## **MĚSTSKÁ ČÁST PRAHA - ČAKOVICE**

Věc: **Návrh Územního plánu hl. m. Prahy (Metropolitního plánu)**  
**Připomínky Městské části Praha-Čakovice**

**Připomínky Městské části Praha-Čakovice**

GRAFICKÁ ČÁST - UMÍSTĚNÍ V ÚZEMÍ (V PLÁNU) A PLATNÝ NÁVRH METROPOLITNÍHO PLÁNU

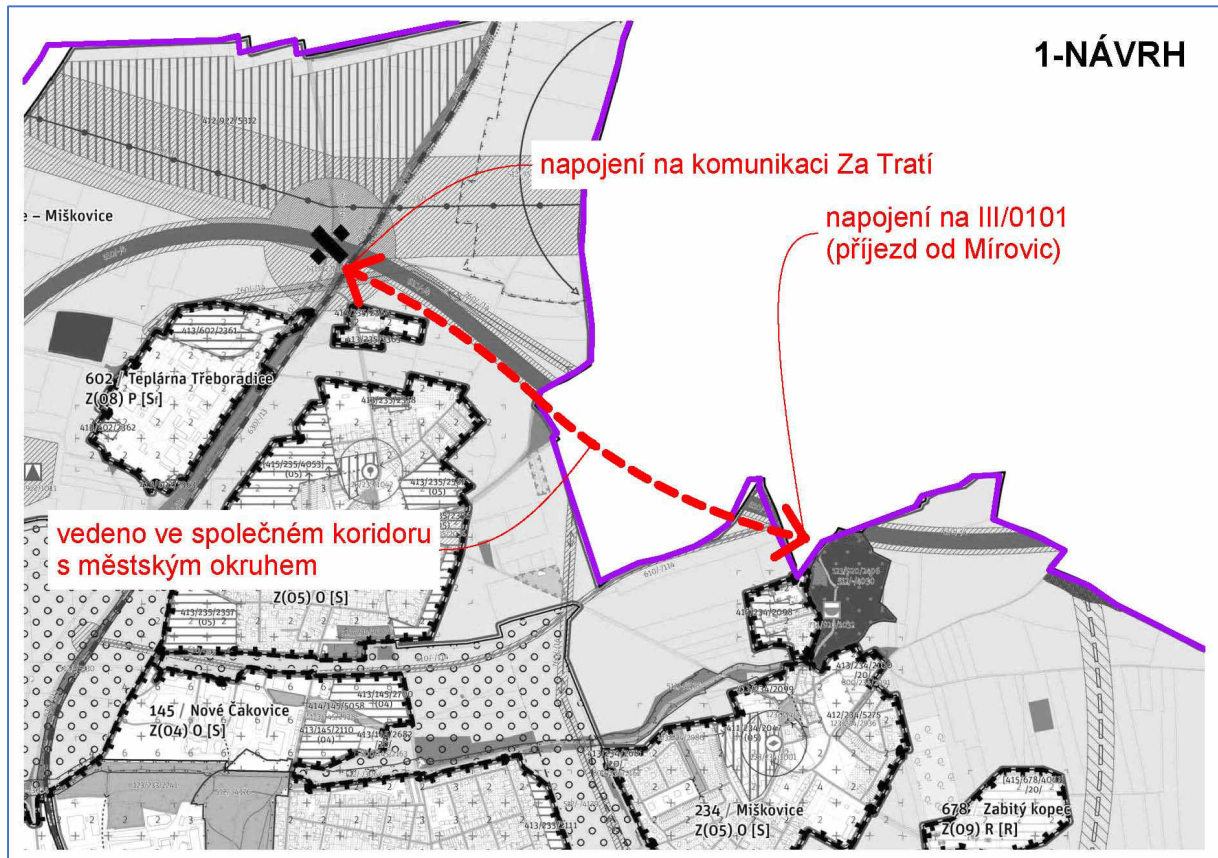
<b>Číslo připomínky</b>	CA/1
<b>Název připomínky</b>	Severní obchvat Třeboradic
<b>Druh připomínky</b>	Zásadní připomínka
<b>Označení dotčené lokality</b>	922 / Ďáblice - Miškovice
<b>Podstata připomínky</b>	Požadavek na vznik nové komunikace
<b>Text a zdůvodnění připomínky</b>	
<p>Městská část Praha-Čakovice požaduje vytvořit plochy pro novou komunikaci, která povede paralelně s trasou silničního okruhu kolem Prahy, stavbou č. 520, a to v úseku od komunikace Za Tratí (k.ú. Třeboradice) k silnici č. III/0101 (k.ú. Miškovice). Městská část Praha-Čakovice dále požaduje, aby tato komunikace byla zařazena do Metropolitního plánu jako veřejně prospěšná stavba.</p> <p>Tento návrh úzce souvisí se zásadní připomínkou městské části Praha-Čakovice číslo CA/4, kdy městské části požaduje odstranění navrhované komunikace 610/-/114, a jejíž funkci by měla navrhovaná komunikace vedená převážně na území Třeboradic plnit. Navrhovaná trasa komunikace v úseku Za Tratí - Třeboradice - Miškovice má zásadně nižší negativní vliv na okolí, neboť bude vedena v trase silničního okruhu Prahy. Komunikace zajistí výrazné snížení dopravy v historickém jádru Třeboradic a odvede tranzitní dopravu z rezidenčních oblastí Miškovice, Čakovice a Třeboradic (a také z místní části Mírovice, v obci Veleň). Trasa navrhovaná městskou částí je na rozdíl od návrhu komunikace 610/-/114 dosažitelnější z hlediska naplnění záměru zajistit skutečný rozvoj města dle Metropolitního plánu.</p>

## CA/2 - Změna trasování komunikace „Jižní obchvat Čakovic“

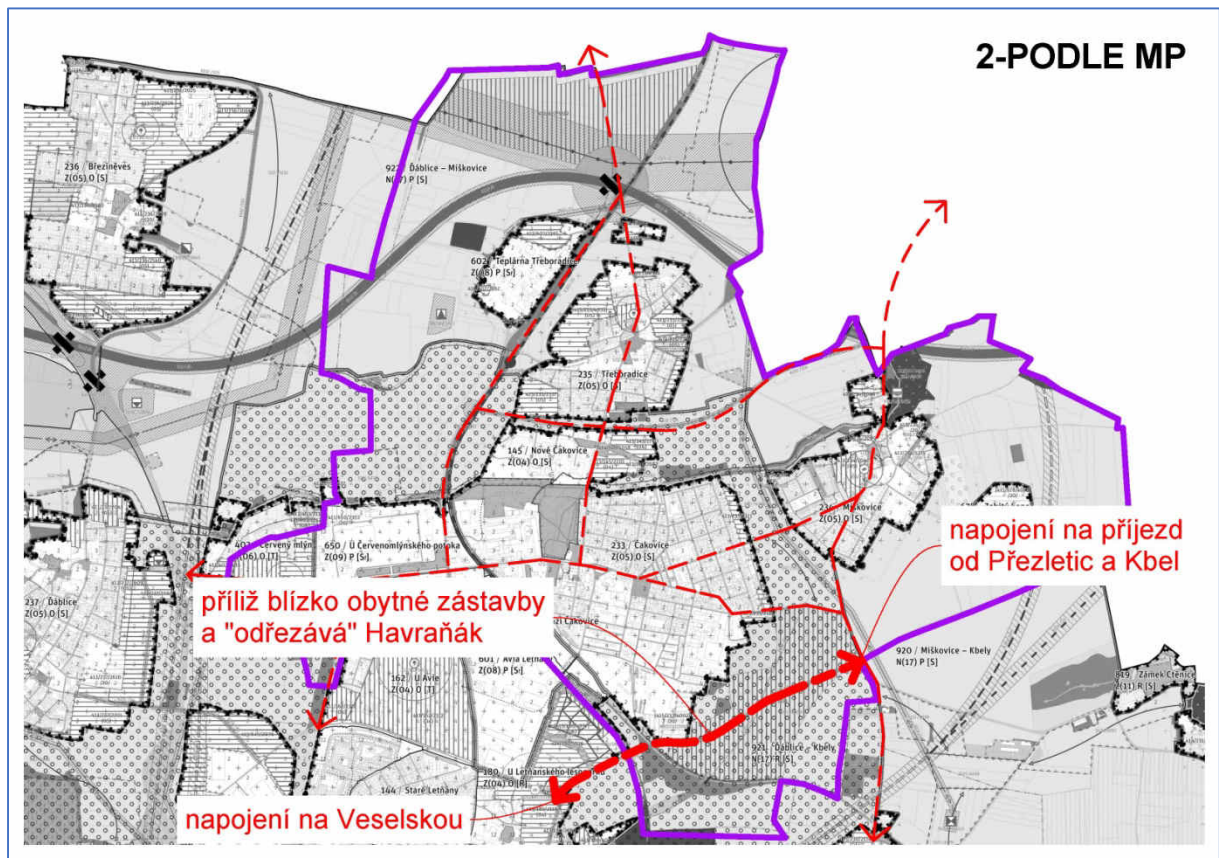
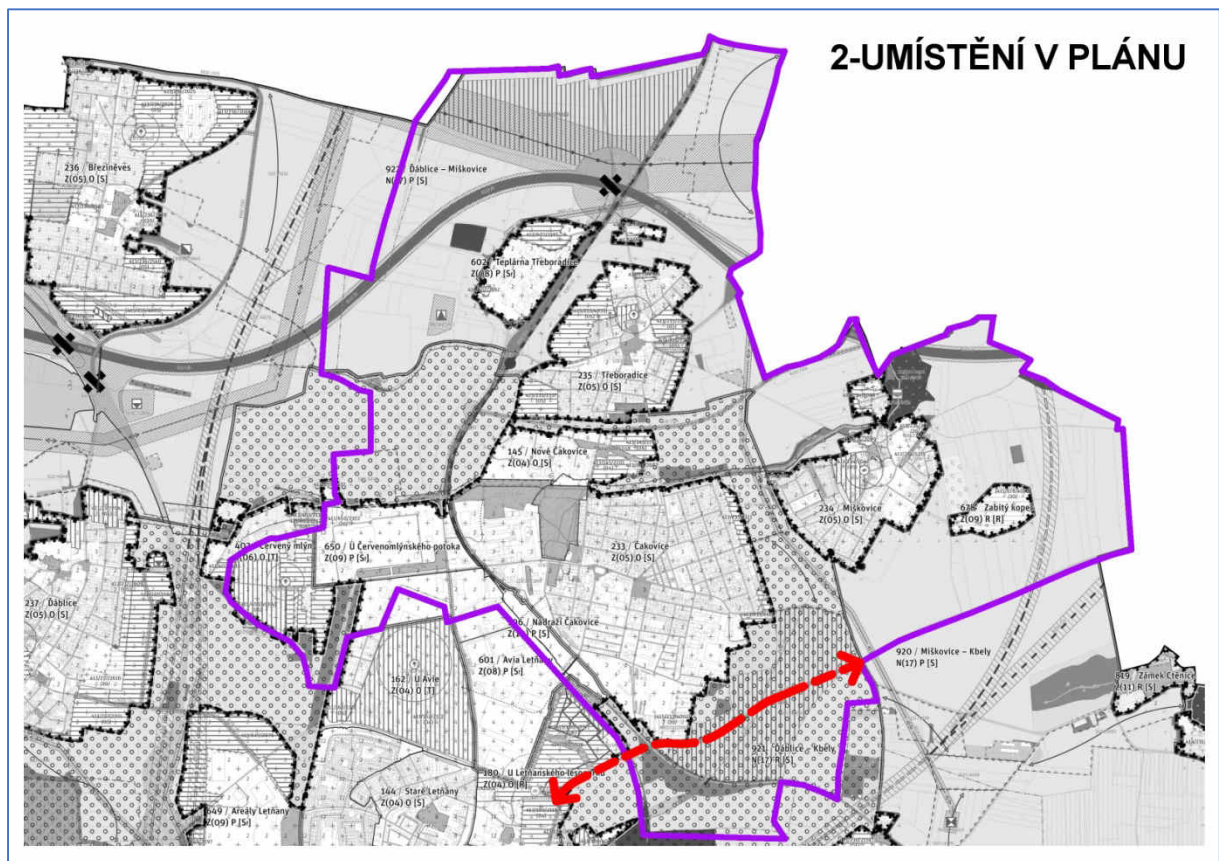
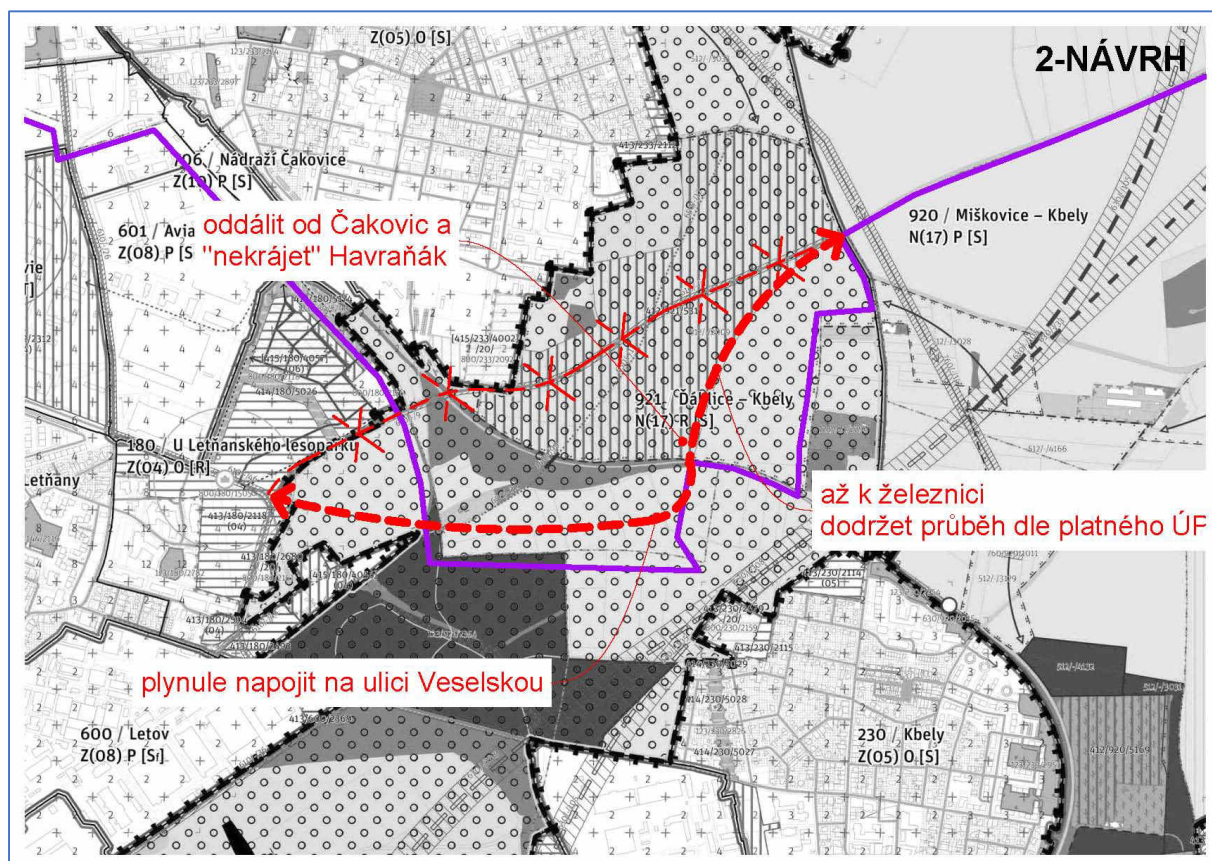
<b>Číslo připomínky</b>	CA/2
<b>Název připomínky</b>	Změna trasování komunikace „Jižní obchvat Čakovic“
<b>Druh připomínky</b>	Zásadní připomínka
<b>Označení dotčené lokality</b>	921 / Ďáblice - Kbely
<b>Podstata připomínky</b>	Požadavek na jiné trasování navrhované komunikace
<b>Text a zdůvodnění připomínky</b>	
<p>Městská část Praha-Čakovice nesouhlasí s navrhovaným trasováním nové komunikace tzv. „Jižního obchvatu Čakovic“, která je navržena v současném návrhu Metropolitního plánu a to konkrétně v lokalitě 921 / Ďáblice - Kbely a požaduje její změnu dle návrhu městské části Praha-Čakovice.</p> <p>Tato nová obchvatová komunikace má napojit budoucí silniční okruh kolem Prahy (konkrétně sjezd ze stavby č. 520 na k.ú. Přebuz - Přezletice) s k.ú. Letňany. Trasa této komunikace podle platného územního plánu je v kolizi s rekreačním územím na k.ú. Letňany, a proto tvůrce územního plánu logicky hledal nové řešení. Navržené řešení trasy v návrhu Metropolitního plánu je však v přímé kolizi s projektem Krajiný park Havraňák a jeden z cílů tohoto projektu (vznik rekreační zóny na jihu Čakovic) zcela ohrožuje. Dalším důvodem požadavku městské části Praha-Čakovice na změnu trasování je snížení hlukové zátěže ve vazbě na přilehlé rezidenční oblasti na jihu Čakovic. Navržené trasování je vedeno volnou krajinou, kde je možné docílit koordinace s ostatními projekty. Trasa navržená městskou částí Praha-Čakovice je tak s ohledem na ostatní připravované projekty dosažitelnější z hlediska naplnění záměru zajistit skutečný rozvoj města dle Metropolitního plánu. Trasování, které navrhuje městská část Praha-Čakovice souvisí také úzce s námitkou podanou v rámci probíhající změny platného územního plánu Z-2809.</p>

## CA/3 - Severní obchvat Červeného mlýna

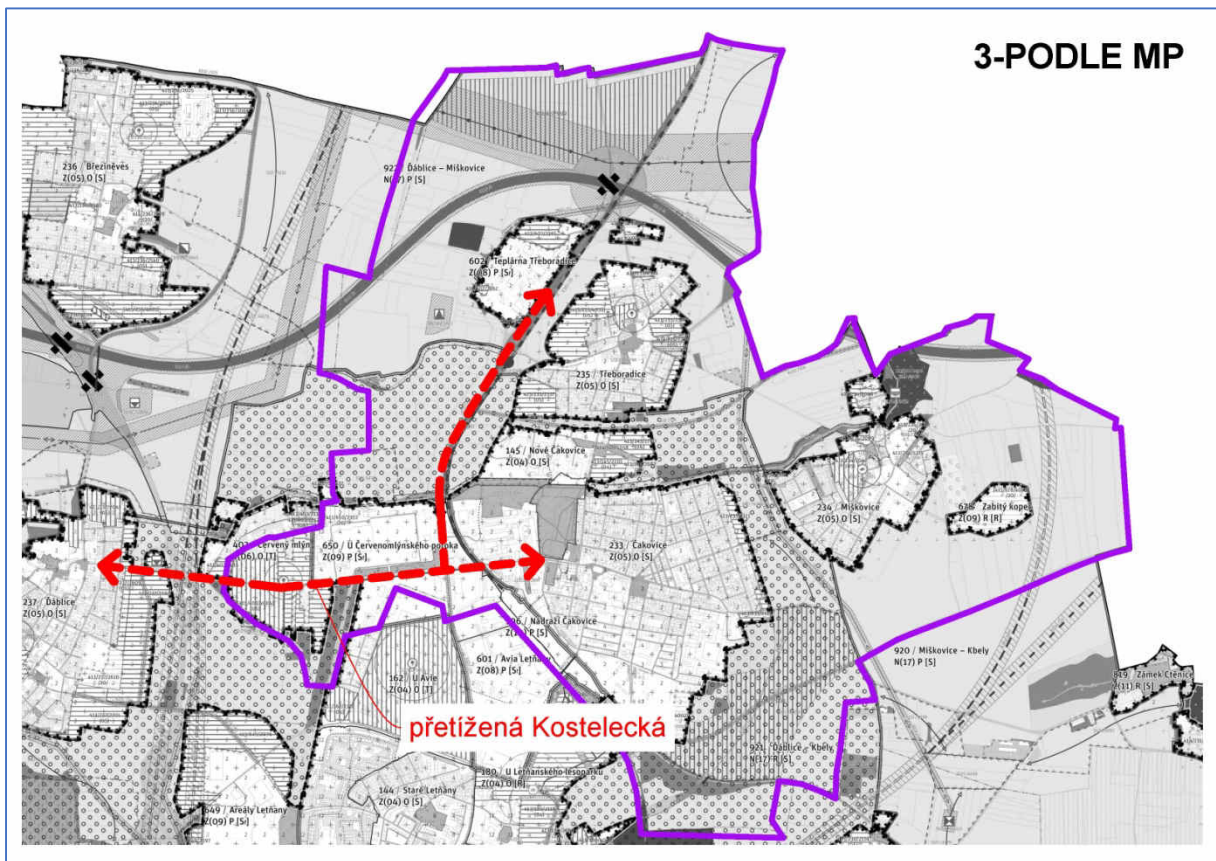
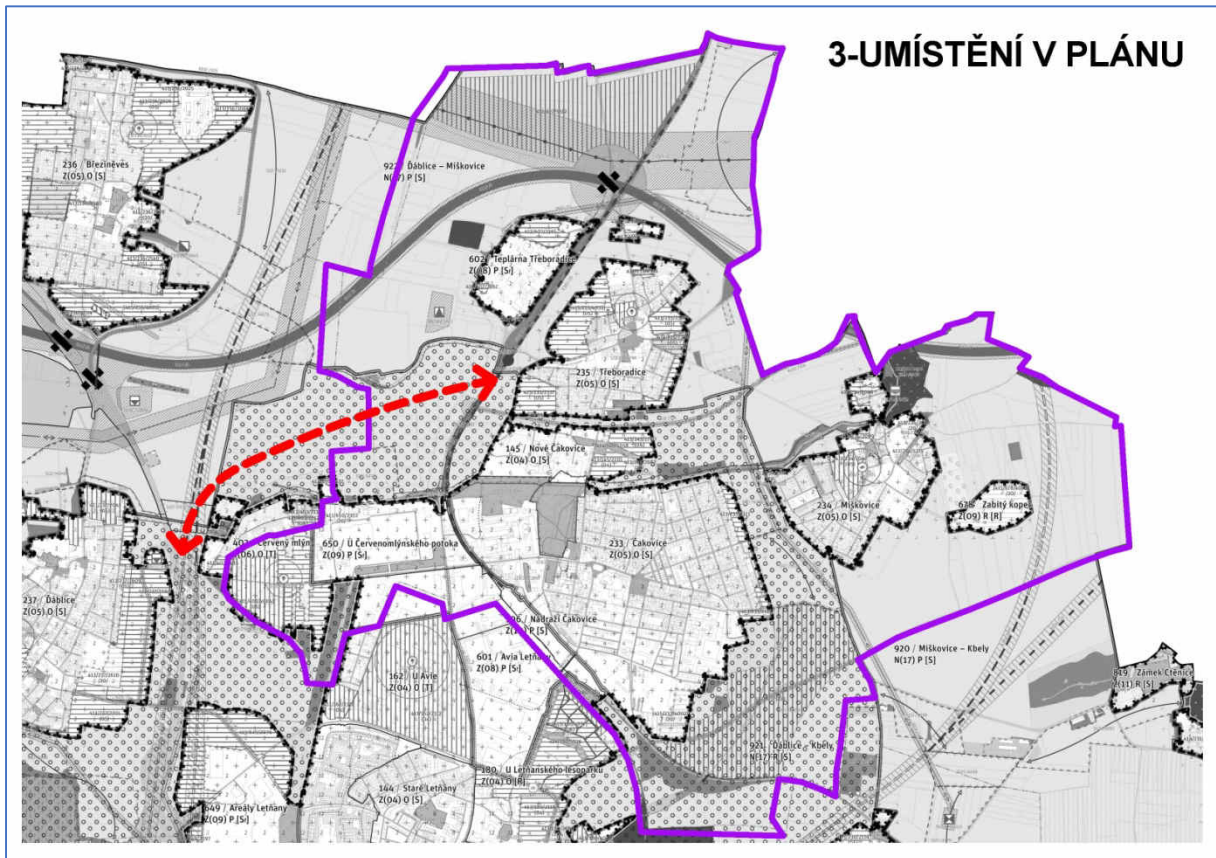
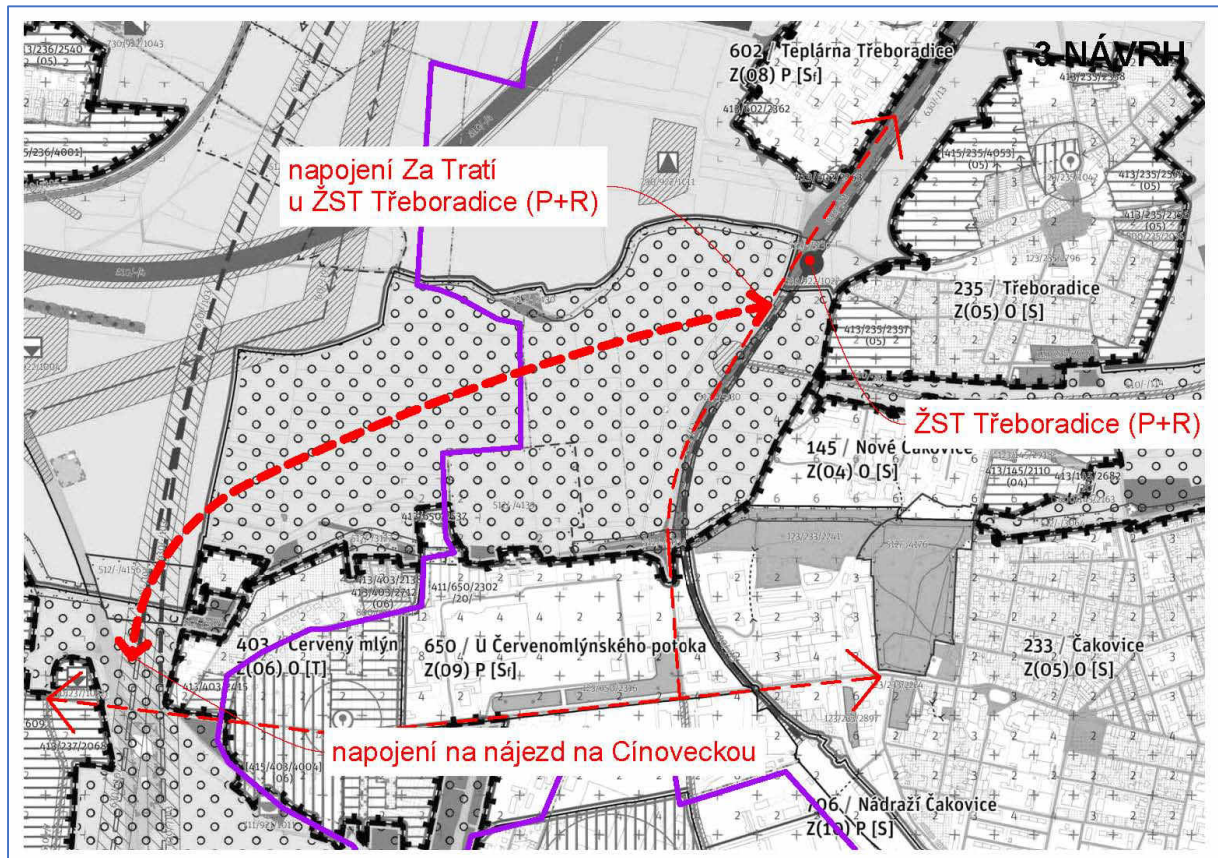
<b>Číslo připomínky</b>	CA/3
<b>Název připomínky</b>	Severní obchvat Červeného mlýna
<b>Druh připomínky</b>	Zásadní připomínka
<b>Označení dotčené lokality</b>	403/ Červený mlýn 650 / U Červenomlýnského potoka 921 / Ďáblice - Kbely
<b>Podstata připomínky</b>	Požadavek na vznik nové komunikace
<b>Text a zdůvodnění připomínky</b>	
<p>Městská část Praha-Čakovice požaduje vytvořit plochy (liniové vedení) pro novou komunikaci, která povede v úseku od komunikace Za Tratí (k.ú. Třeboradice) ke komunikaci Kostelecká do místa sjezdu z komunikace Kostelecké na komunikaci Cínovecká směr Ústí nad Labem. Městská část Praha-Čakovice dále požaduje, aby tato komunikace byla zařazena do Metropolitního plánu jako veřejně prospěšná stavba.</p> <p>Navrhovaná trasa komunikace v úseku Za Tratí - Červený Mlýn - křížení Kostelecká-Cínovecká bude mít zásadní pozitivní význam pro dopravní situaci na komunikaci Kostelecká. Navrhovaná komunikace je vedena mimo rezidenční zóny při průjezdu ve směru do centra navazuje na stávající obchvatovou komunikaci Za Tratí, která odvádí dopravu z centra Třeboradic a z rezidenční části Čakovic. Navrhovaná komunikace dále pokračuje volnou krajinou severně od obchodního centra Čakovice a mívá rezidenční lokalitu Červeného mlýna. V záběru trasy při průjezdu ve směru do centra se přibližuje k rychlostní komunikaci Cínovecká a vede s ní paralelně ke křížení komunikací Kostelecká-Cínovecká.</p>
